Wijzigingsbesluit verkeersbesluit 1680137-2026-2

Veilige oversteken Goudse Houtsingel – Goudvlinderstraat en Achterwillensebocht

Bijbehorende tekening 1680137-2026-2 locatie 3 en 4

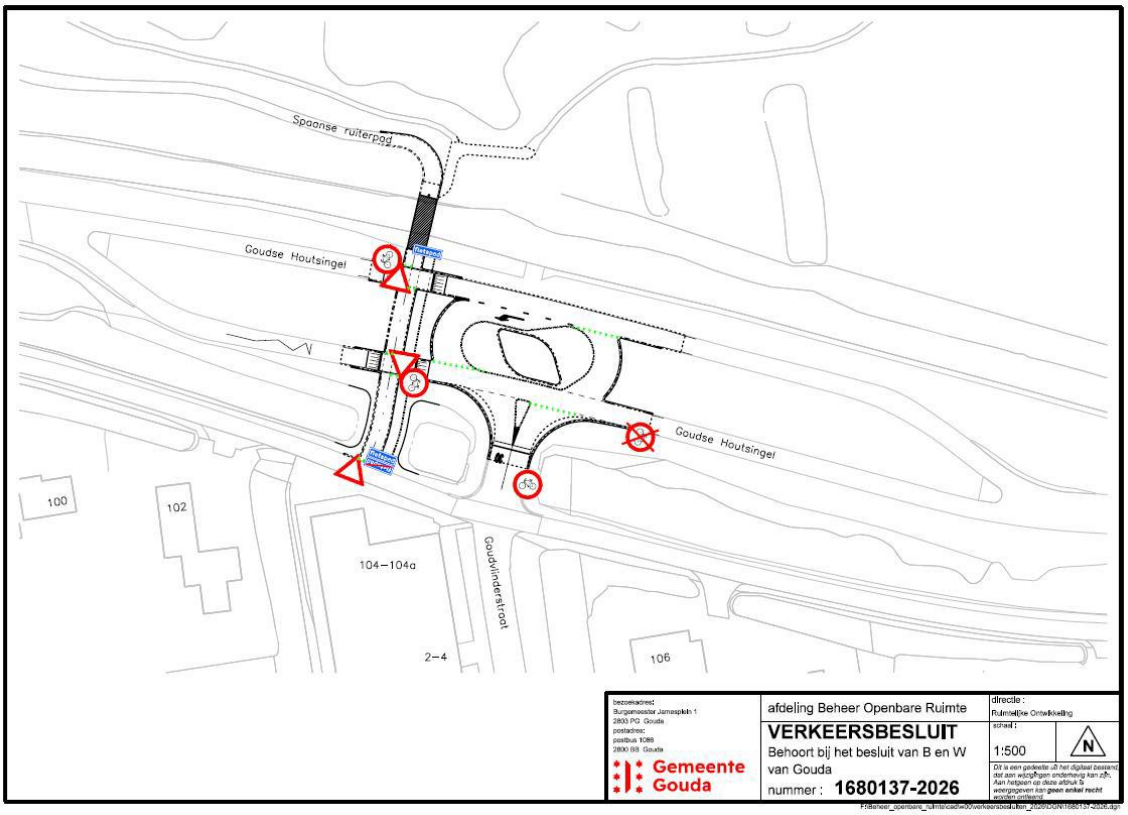
dat bij de uitwerking van dit advies in de bij verkeersbesluit 1680137-2026 behorende tekeningen voor de locaties Goudvlinderstraat en Achterwillensebocht de C14-bebording niet volledig overeenkomstig het politieadvies is weergegeven;

dat naar aanleiding hiervan de C14-bebording voor beide locaties opnieuw is beoordeeld en de tekeningen voor locatie 3 (Goudvlinderstraat) en locatie 4 (Achterwillensebocht) zijn aangepast;

dat op de aangepaste tekeningen de bestaande en te plaatsen C14-bebording zodanig is gepositioneerd dat fietsers tijdig naar de daarvoor bestemde fietsvoorzieningen worden geleid en wordt voorkomen dat zij via de LARGAS-constructies rijden;

1. verkeersbesluit 1680137-2026 te wijzigen door de C14-bebording ter hoogte van de Goudvlinderstraat en de Achterwillensebocht aan te passen overeenkomstig de bij dit wijzigingsbesluit behorende tekeningen 1680137-2026 locatie 3 en locatie 4, door plaatsing van verkeersborden C14 van bijlage 1 van het Reglement verkeersregels en verkeerstekens 1990, waarmee de op de tekeningen aangegeven weggedeelten gesloten worden verklaard voor fietsen en voor niet-gemotoriseerde gehandicaptenvoertuigen;

2. de bij verkeersbesluit 1680137-2026 behorende tekeningen voor locatie 3 en locatie 4 te vervangen door de bij dit wijzigingsbesluit behorende aangepaste tekeningen 1680137-2026-2 locatie 3 en locatie 4;
3. verkeersbesluit 1680137-2026 voor het overige ongewijzigd in stand te laten.
